Emne: VS: Juvbrua - flomsituasjon
Til: Arild Sunde Rinnan <arild.sunde.rinnan@sykkylven.kommune.no>
Sendt: 11.11.2025 13:50:15
Fra: Mads W Brevik <mads.w.brevik@mrfylke.no>

Fra: Henning Myrland <henning.myrland@asplanviak.no>
Sendt: tirsdag 11. november 2025 09:12
Til: Mads W Brevik <mads.w.brevik@mrfylke.no>
Kopi: Martin Solbakken Løvaas <martin.lovaas@asplanviak.no>
Emne: Juvbrua - flomsituasjon

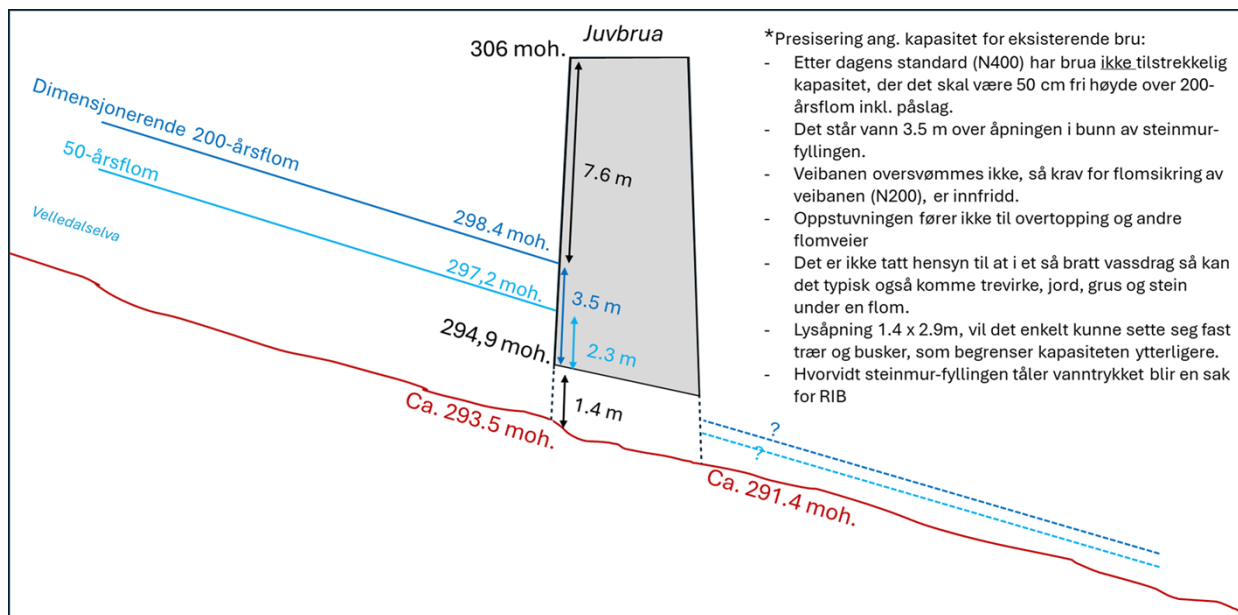
Krav til flomsikring av veibanen etter N200 er tilfredsstilt, ettersom veibanen ikke blir oversvømt. Men brua tilfredsstiller ikke kravene etter N400, der det er krav til 50 cm fri høyde over 200-årsflom inkl. påslag. (kulverten overtoppes med 3,5 meter). Den tilfredsstiller heller ikke en 50-årsflom viser beregningene.

Selv om veibanen ikke er oversvømt så blir det stående vann inn mot fyllingen. Vi har ikke regnet på om fyllingen tåler dette trykket, vi må i så fall inn med RIB eller geoteknikker for å gjøre en vurdering av dette forholdet.

Det er også en stor risiko for at kulverten blir tilstoppet under en flom, som medfører at kapasiteten blir betydelig redusert i forhold til beregningene. Mest sannsynlig blir derfor situasjonen i praksis verre enn det disse beregningene viser.

Figuren nedenfor oppsummerer konklusjonen. Gi tilbakemelding om dere ønsker en nærmere gjennomgang, eller om det er aktuelt å se på stabilitet av fyllingen.
